**MEMOIRE EN REPONSE A L'AVIS DE LA MRAE**  
**DANS LE CADRE DE L'INSTRUCTION DE LA DEMANDE**  
**D'AUTORISATION ENVIRONNEMENTALE**  
**AU TITRE DE LA LEGISLATION SUR LES INSTALLATIONS**  
**CLASSEES POUR LA PROTECTION DE L'ENVIRONNEMENT**

**P3 LAON SAS**  
**POLE D'ACTIVITES DU GRIFFON**  
**RUE JAMES WATT**  
**02000 BARENTON-BUGNY**

*Affaire n° 2022/11/075*

Carte des enjeux par rapport aux impacts sur l'environnement

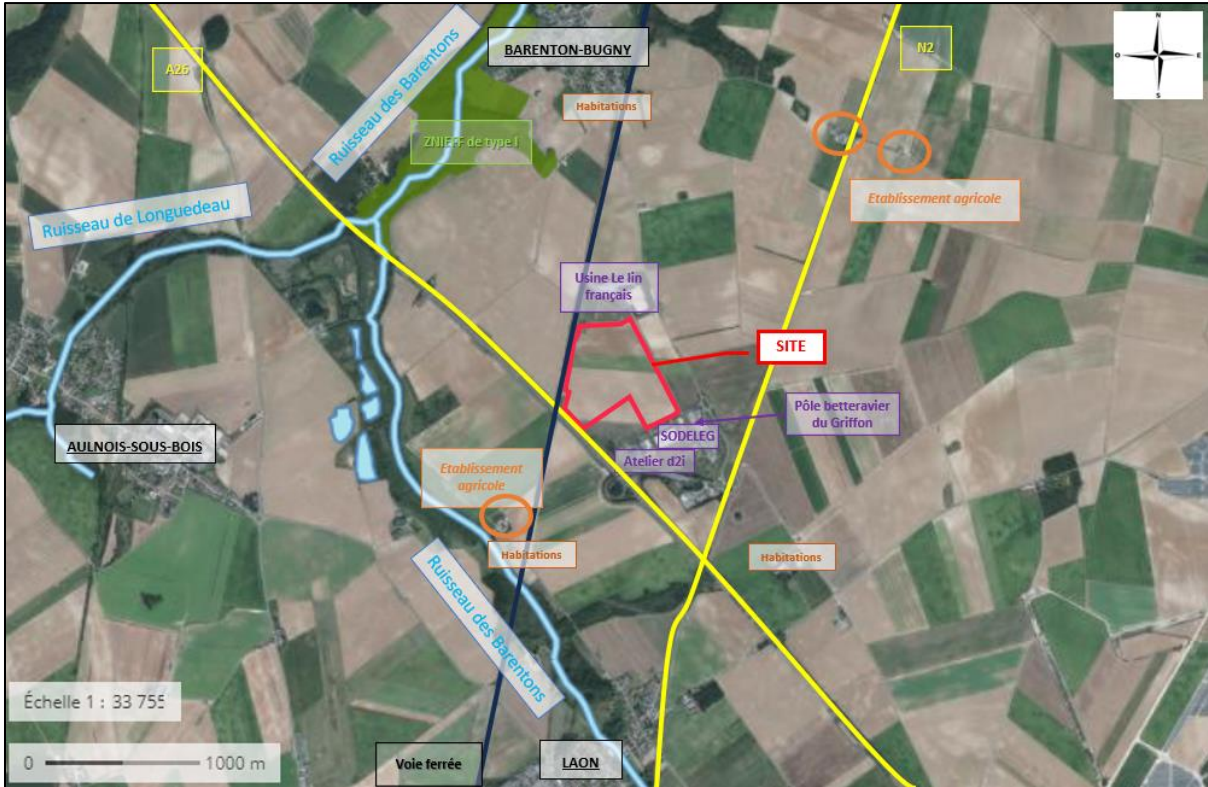
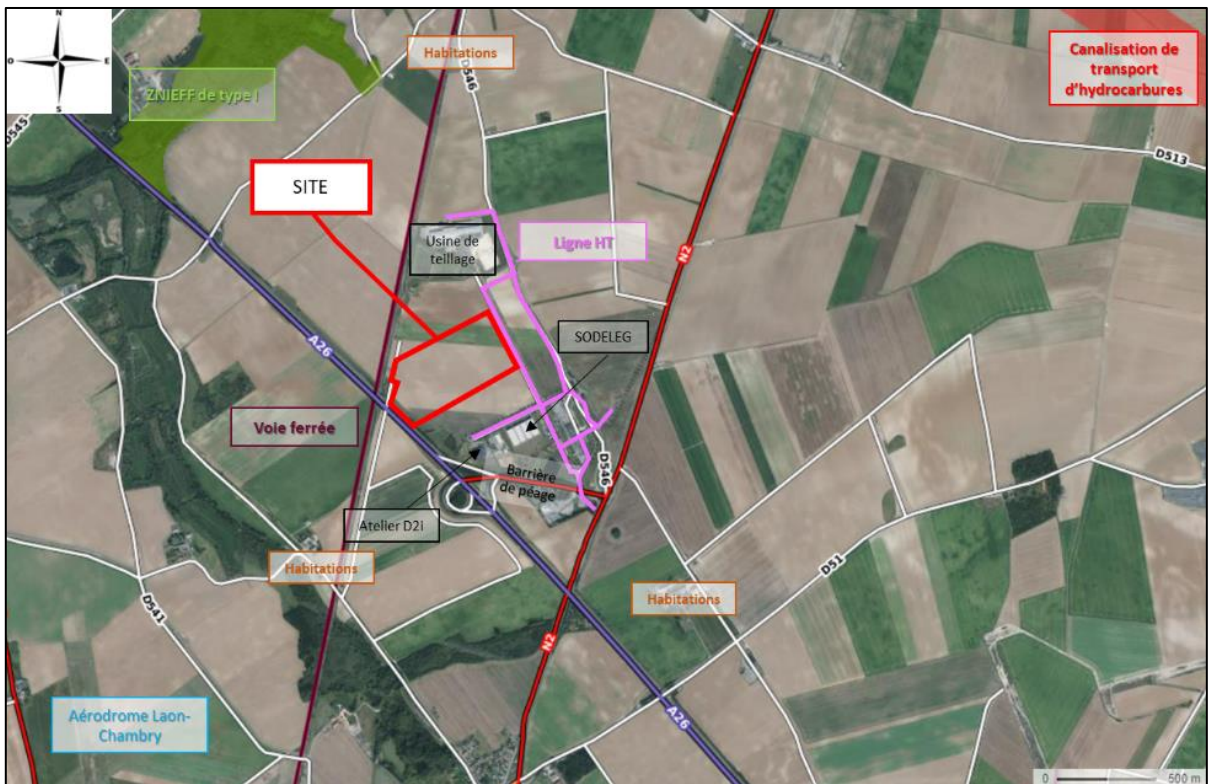
- ❖ *de compléter les résumés non techniques de l'étude d'impact et de l'étude de dangers concernant le projet global (trois entrepôts) de cartographies superposant le projet aux enjeux, afin de mieux comprendre le projet, les enjeux présents et la façon dont ils sont pris en compte ;*

Les résumés non techniques de l'étude d'impact et de l'étude des dangers sont complétés chacun par l'ajout d'une carte localisant les principaux enjeux au niveau de la zone d'étude. Ces cartes sont présentées en page suivante.

Les résumés non techniques de l'étude d'impact et de l'étude des dangers sont mis à jour sur la base des éléments présentés dans ce présent mémoire pour compléter le dossier avant la phase de consultation du public.

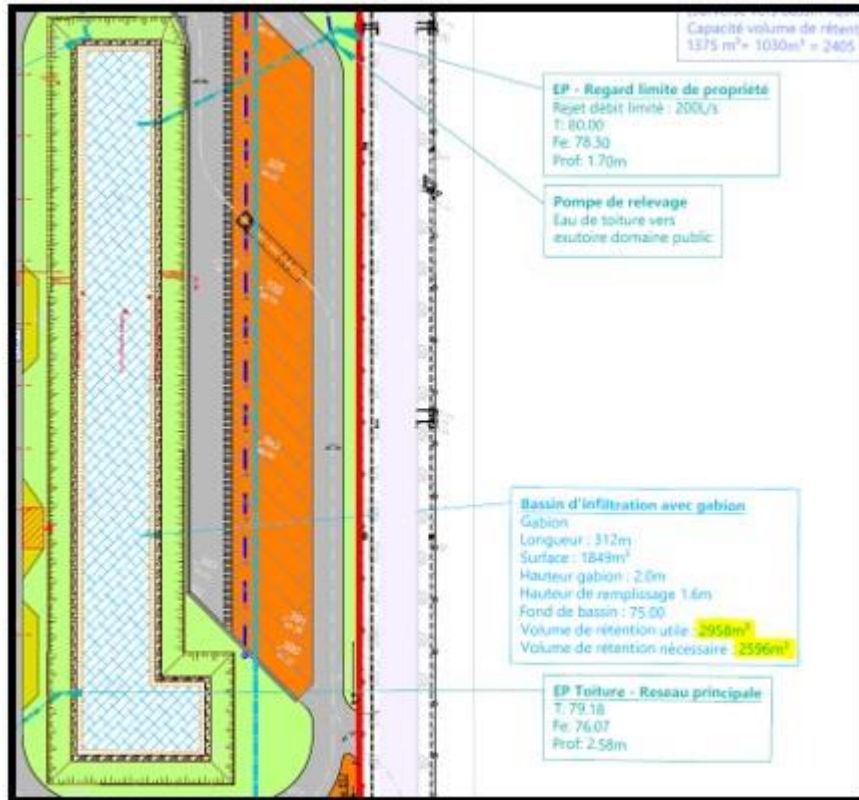
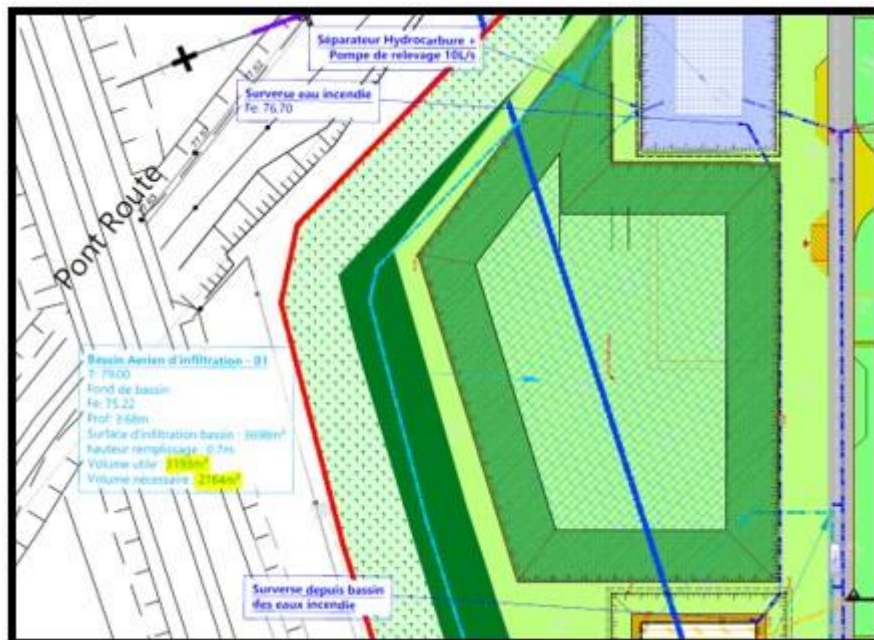
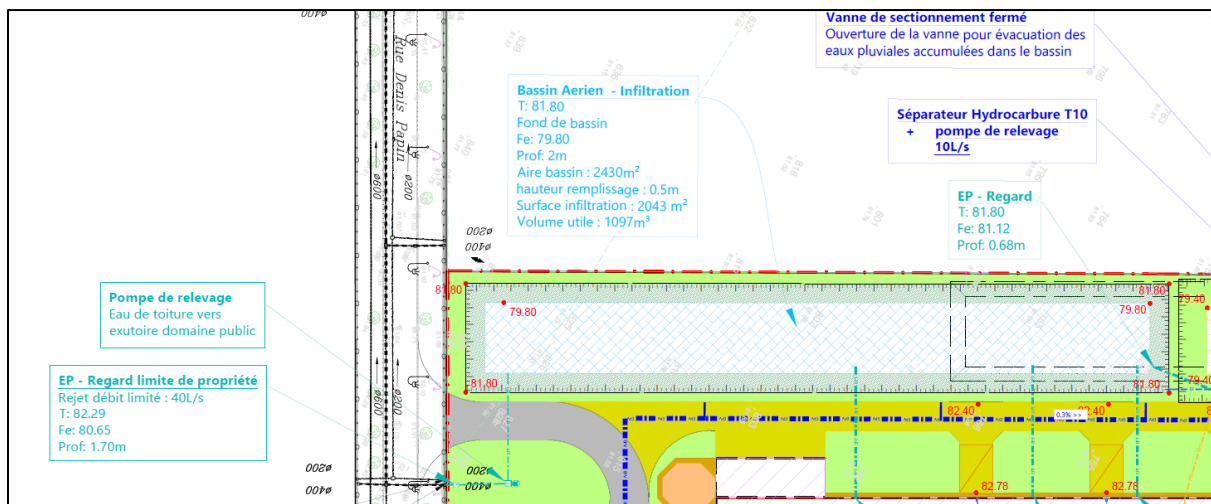
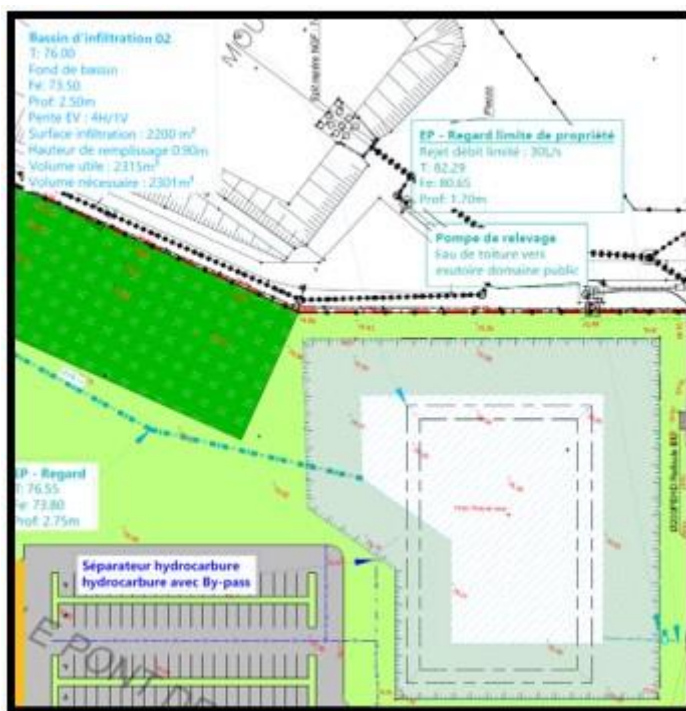
*L'autorité environnementale recommande de préciser le débit de fuite par hectare renvoyé au réseau de la ZAC et de tendre vers un débit de fuite maximum de 3 l/s/ha.*

- ❖ **Lot 01** : rejet total vers le réseau concessionnaire de 230 L/s (15 L/s + 15 L/s + 200 L/s)

Le lot 1 possède 2 bassins d'infiltration ayant un volume tampon chacun.

L'un des deux bassins présente un volume de 362m<sup>3</sup> avec un rejet à débit limité vers le réseau concessionnaire de 200L/s

L'autre un volume de 1029m<sup>3</sup>, sans rejet.

❖ Lot 02 : rejet total vers le réseau concessionnaire de 40L/s

Le bassin versant principal possède un volume tampon supplémentaire de 103m<sup>3</sup> par rapport au minimum requis.

❖ **Lot 03** : rejet total vers le réseau concessionnaire de 30 L/s

Le lot 3 possède 2 bassins d'infiltration ayant un volume tampon chacun.

**L'un de 14m<sup>3</sup> avec un rejet à débit limité vers le réseau concessionnaire et en prenant en compte une hauteur de remplissage de 90cm.** La hauteur du bassin avant débordement est cependant à une altimétrie de 74.91, soit 1,41m au-dessus du fil d'eau aujourd'hui prévu.

Ceci permettrait **une rétention à minima de 1 100 m<sup>3</sup> supplémentaire** sans prendre en compte les talus.
